## Verlag huishoudelijke elektrische installatie op laagspanning en zeer lage spanning

Referentie: <b>003-20260519-05</b>	Datum controle: <b>19/05/2026</b>
Keurder: <b>003</b>

Eigenaar: <b>Onbekend</b>	EAN-code: <b>Onbekend</b>
Adres installatie: <b>Heirbrugstraat 4 bus W002, 9160 - Lokeren</b>	Nummer teller(s): <b>1SAG3100353215</b>
Distributienetbeheerder installatie: <b>Fluvius</b>	
Datum uitvoering installatie:	<input checked="" type="checkbox"/> Vóór 01/10/1981 <input type="checkbox"/> Tussen 01/10/1981 en 01/06/2020 <input type="checkbox"/> Vanaf 01/06/2020
Type:	<input checked="" type="checkbox"/> Woonenheid <input type="checkbox"/> Niet-huishoudelijk <input type="checkbox"/> PV <input type="checkbox"/> Batterij <input type="checkbox"/> Laadpaal

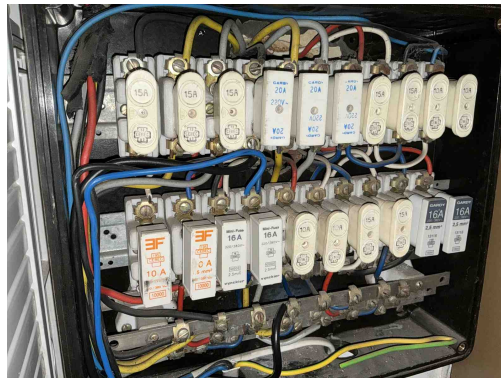
**D08** - De nodige markeringen op de beveiligingstoestellen ontbreken of zijn onleesbaar (Boek 1: 5.3.5.5).

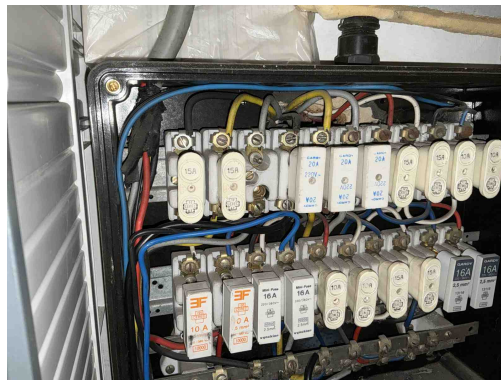
**B30** - De houder van de beveiliging in een huishoudelijke ruimte is niet voorzien van aangepaste kalibreerelementen (Boek1: 5.3.5.5).

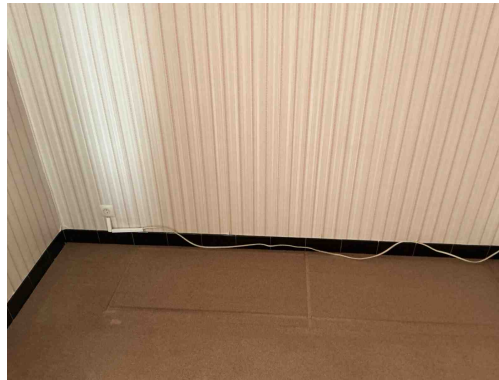
**T10** - Bepaalde contactdozen en/of schakelaars zijn niet degelijk bevestigd (Boek 1: 1.4.1.3).

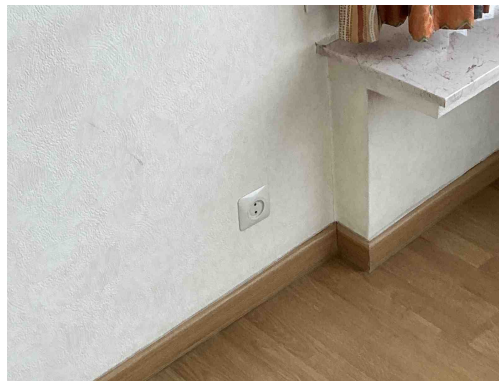
**C13** - Onvoldoende bevestiging van de leiding(en) (Boek 1: 5.2.9.5).

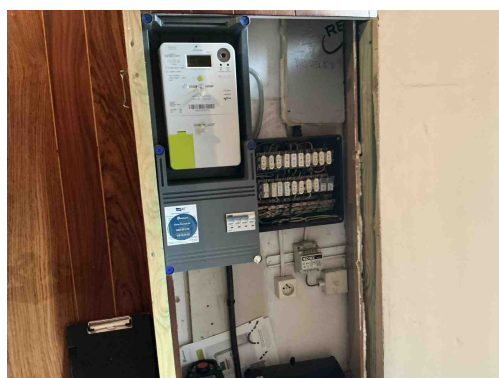
**A20** - Er bevindt zich een contactdoos zonder beschermingsgeleider in de elektrische installatie. Deze is niet geplaatst achter een differentieelstroombeschermingsinrichting met grote (max. 30mA) of zeer grote (max. 10mA) gevoeligheid.
